Aménagement d'un accès jusqu'à l'île René-Levasseur par Kruger (Scierie Manic) inc.

Rapport complémentaire (Version finale)

Étude d'impact sur l'environnement déposée au ministre de l'Environnement

Votre dossier n° 3211-04-31 Notre dossier n° 501085 Décembre 2001 Rév. 00

ANNEXE D
	Schéma d'amén	agement des rampes

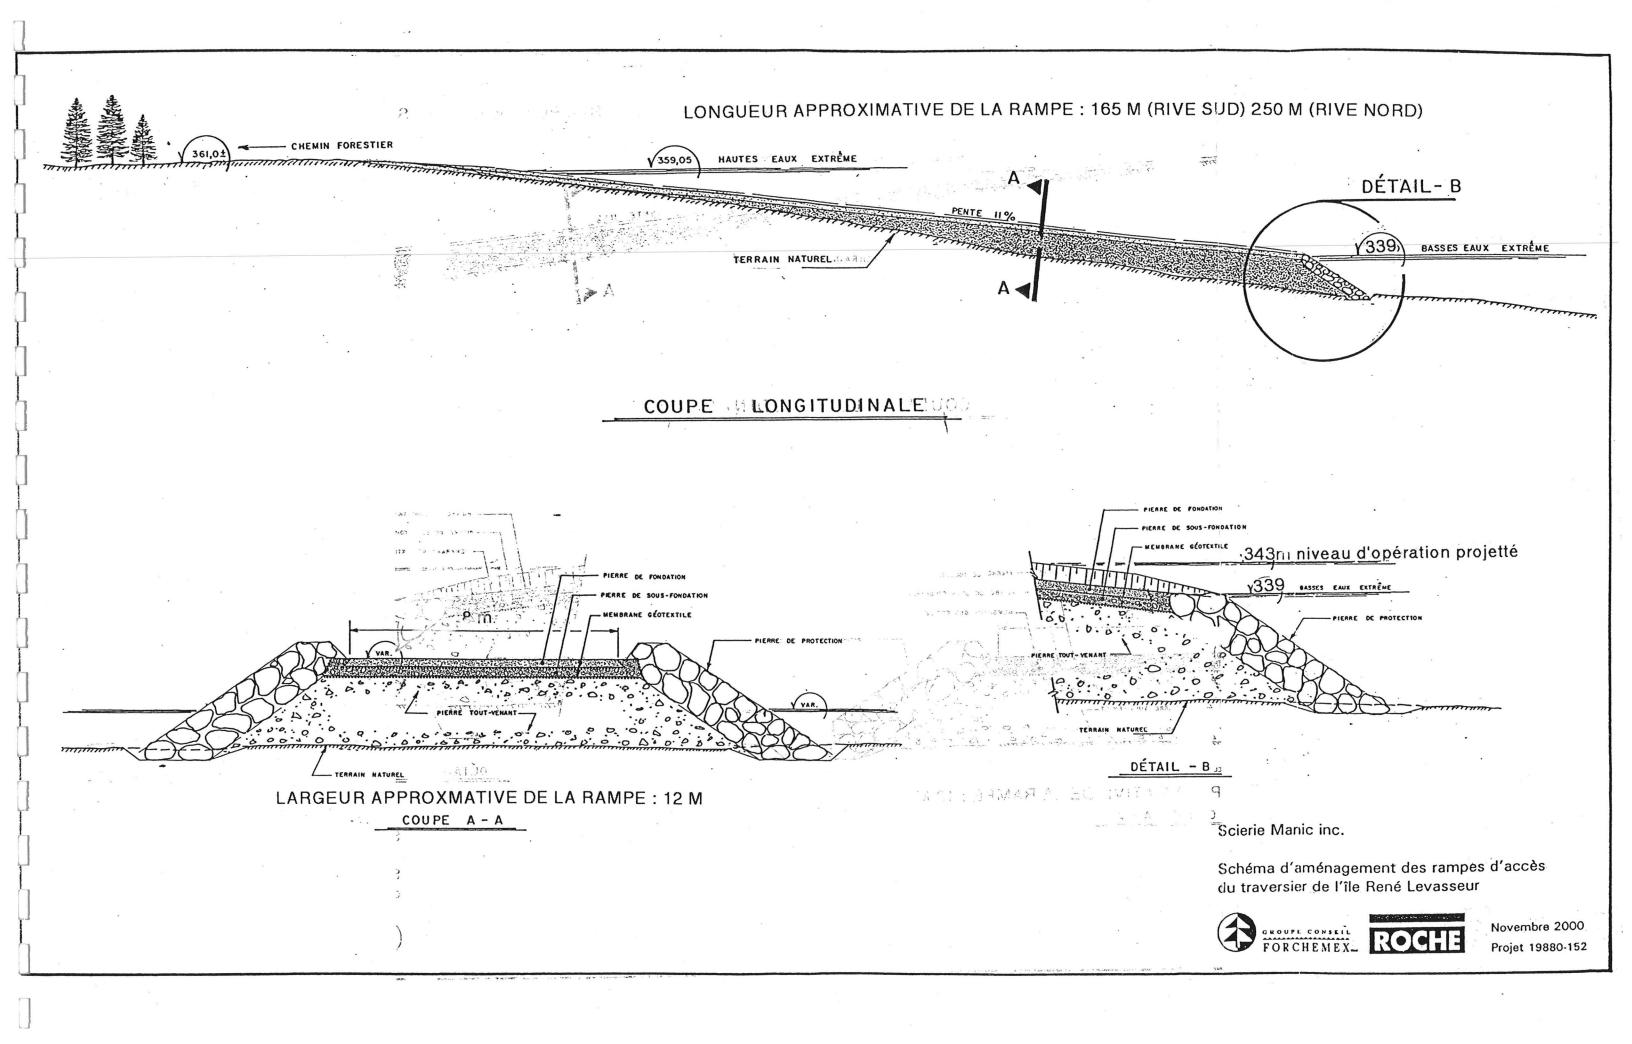
- QC-4 Dans le cas où des matériaux seraient retirés de la zone de marnage lors de la construction des rampes d'accès, des aires de dépôt des déblais sont-elles prévues? Si oui, ces aires de dépôt seront-elles restaurées après coup?
- RQC-4 Lors de la construction des rampes d'accès, les déblais qui proviendront de la clef d'emprise seront automatiquement utilisés comme remblais du noyau de la rampe. Le matériel de déblais sera inclus dans le matériel tout-venant tel qu'indiqué sur le schéma d'aménagement des rampes (annexe D).

conception adéquate des ouvrages de protection des rampes contre cette agitation est donc primordiale. Cette conception est très difficile à compléter sans une étude approfondie sur modèle numérique du climat des vagues aux abords des rampes suivant les configurations proposées. Le schéma d'aménagement des rampes est présenté à l'annexe D.

Il est important de spécifier que lors de la construction de chemins forestiers, il n'y a pas de matériel de déblais entreposé puisque le matériel est immédiatement réutilisé pour la mise en forme des chemins. Kruger Inc. (Scierie Manic) ne prévoit donc pas changer ses pratiques pour ce qui est de la construction de la rampe d'accès et compte procéder en remblais, principalement.

ANNEXE E
Plan d'affectation des terres

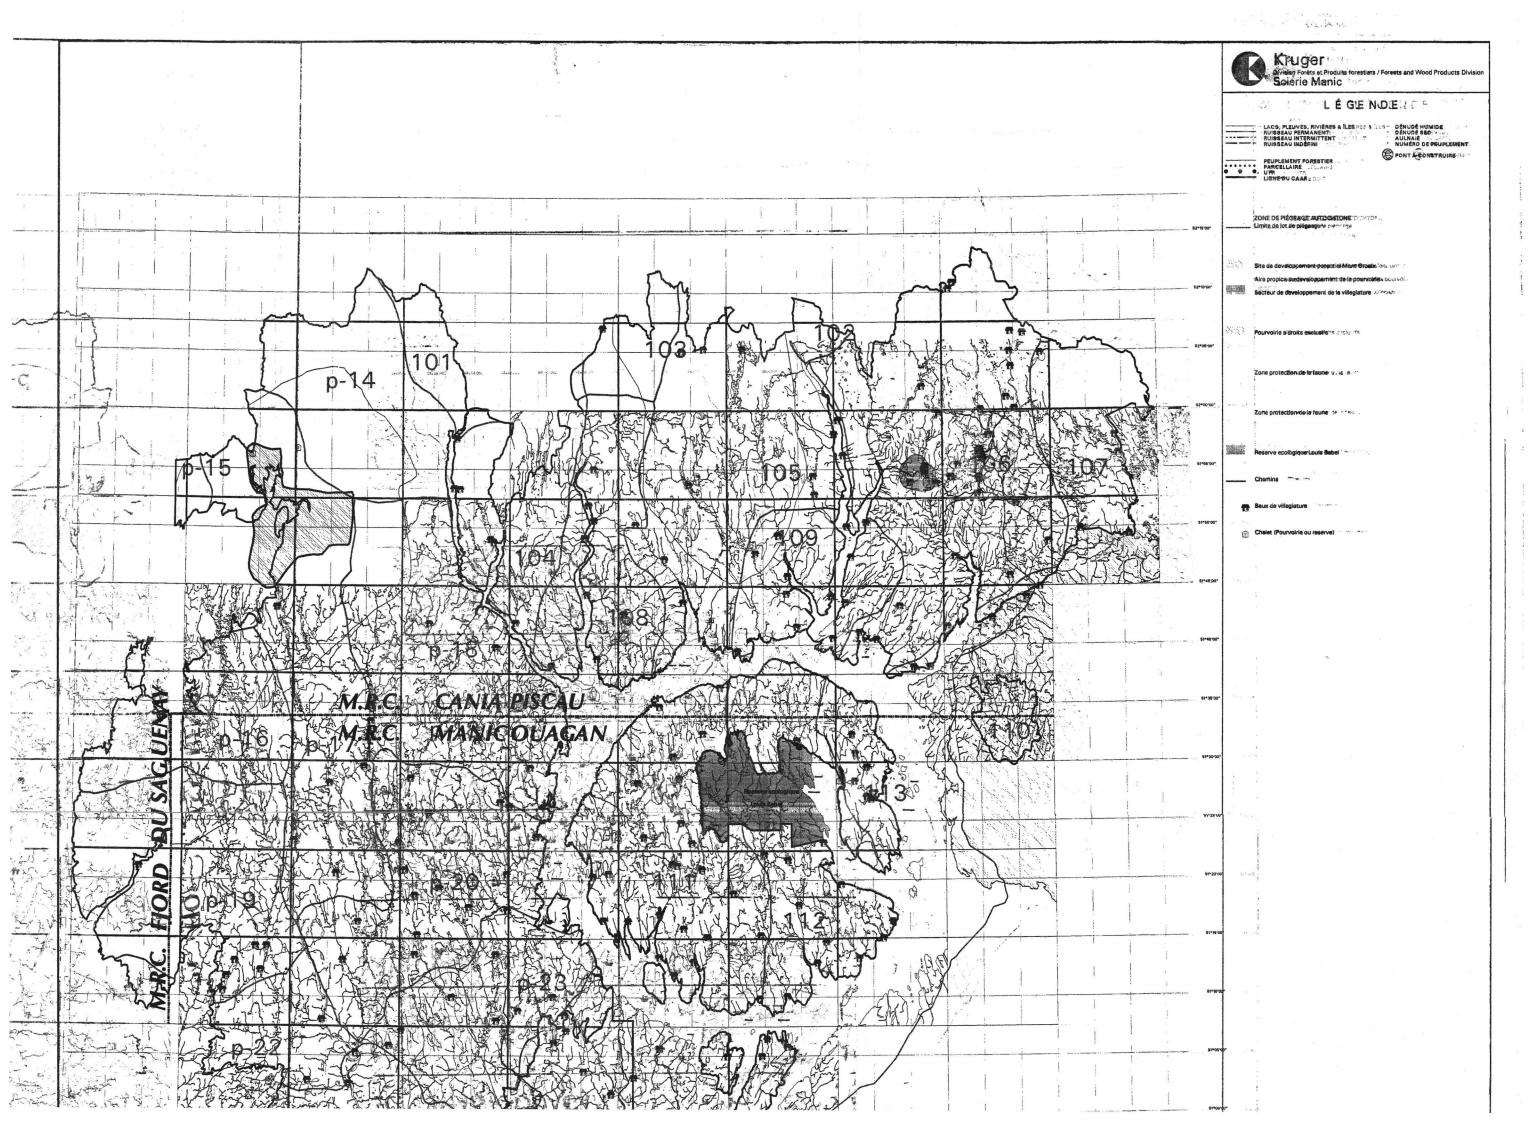
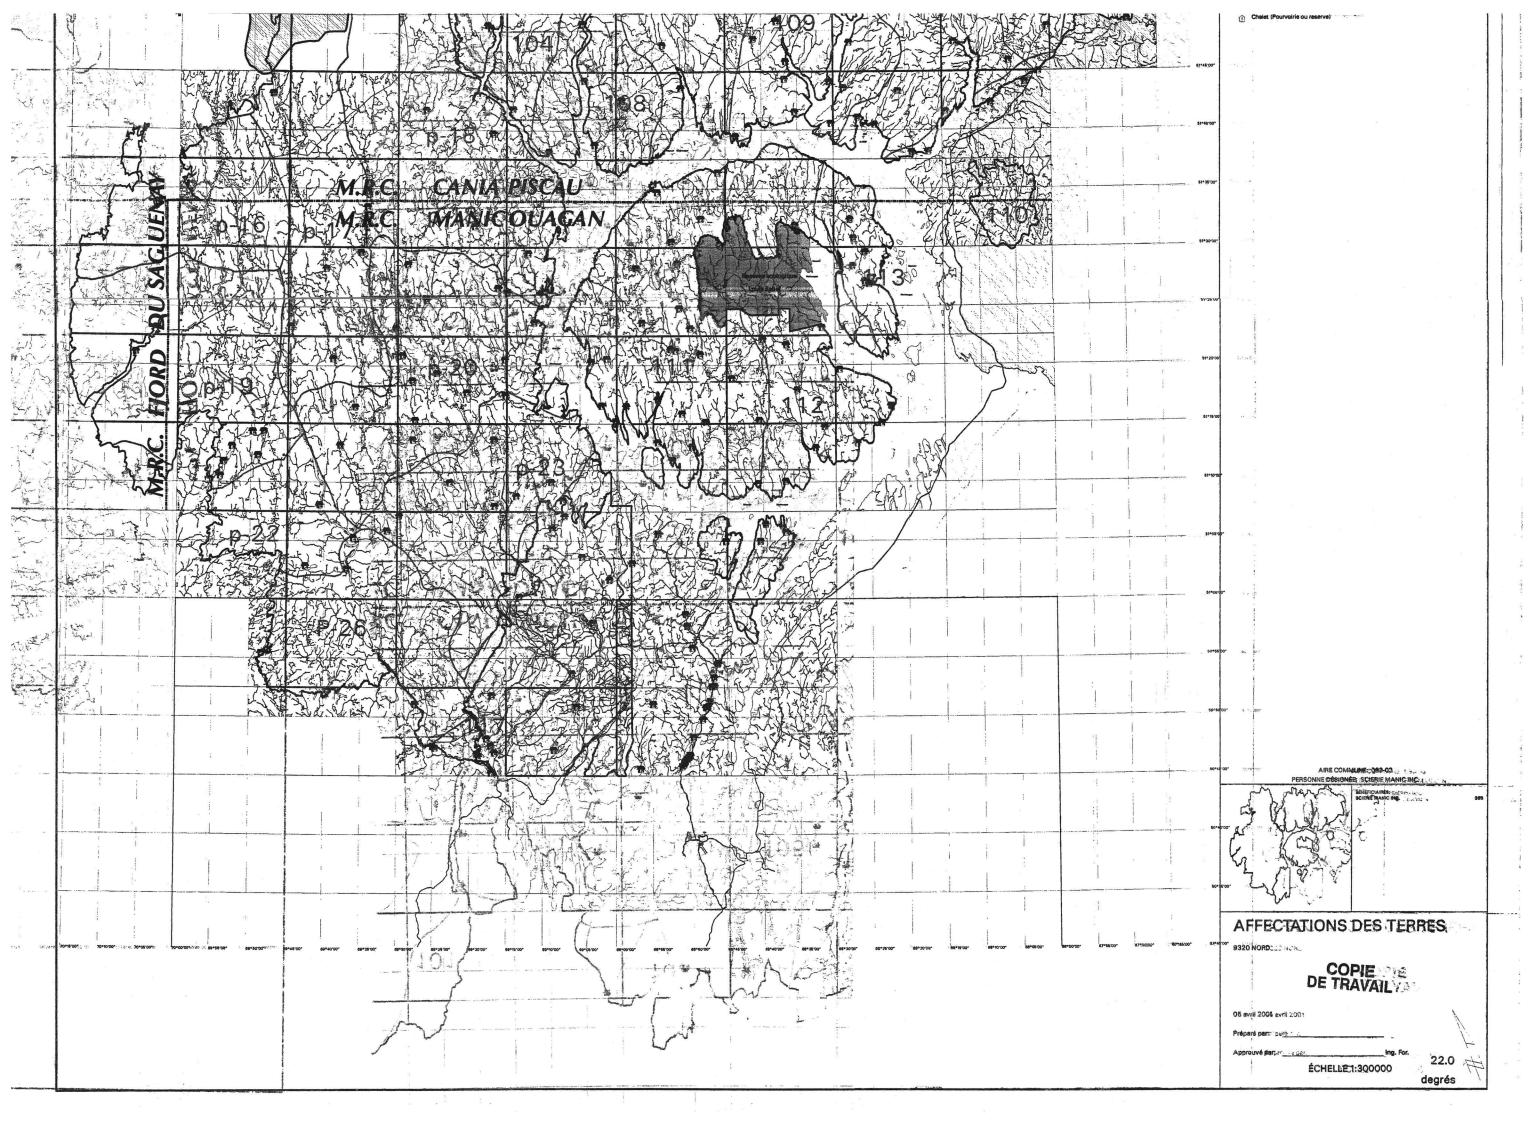
- QC-20 À la page 3 de l'étude d'impact, il est indiqué que le MENV a collaboré à une entente de protection de l'habitat du caribou des bois, ce qui n'est pas le cas. Par ailleurs, la direction régionale du MENV participe maintenant à la Table de concertation dont il est fait mention à la section 3.4.14 de l'étude. L'annexe A de l'étude présente le Plan d'aménagement de l'habitat du caribou de l'aire commune 093-020, Manic V Baie-Comeau; cependant, la carte localisant le territoire de cette entente ne s'y trouve pas.

Le plan affectation des terres, en annexe E du présent rapport, localise les zones de protection de la faune qui font partie de l'entente entre Kruger Inc. (Scierie Manic), la FAPAQ et le MRN. Pour une copie couleur du document, on devra s'adresser à l'un des partenaires de cette entente.
